# XG-3517 オーディオコーデック電源端子の問題について

1.0 版 2012 年 07 月 20 日

XG-3517 に搭載されているオーディオコーデックの問題についてご案内いたします。

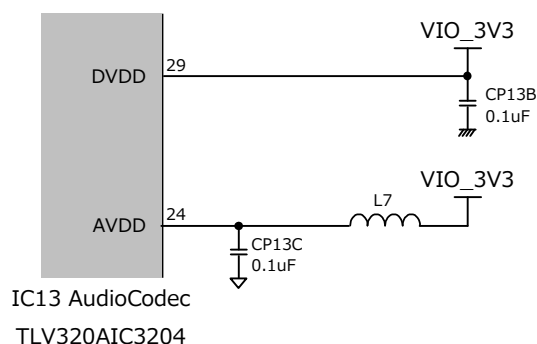
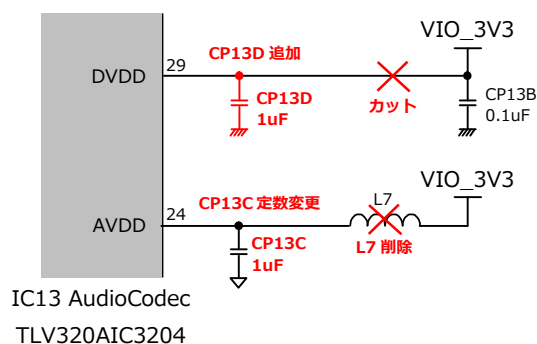
オーディオコーデック TLV320AIC3204(IC13)の DVDD 端子および AVDD 端子に 3.3V が印加されている。

オーディオコーデック TLV320AIC3204(IC13)の DVDD 端子および AVDD 端子は、TLV320AIC3204 内蔵の LDO から電源が供給されるため、電源の供給は不要。

回路図を以下のように修正させていただきます。  
 基板につきましては基板上の改造にてご対応させていただきます。
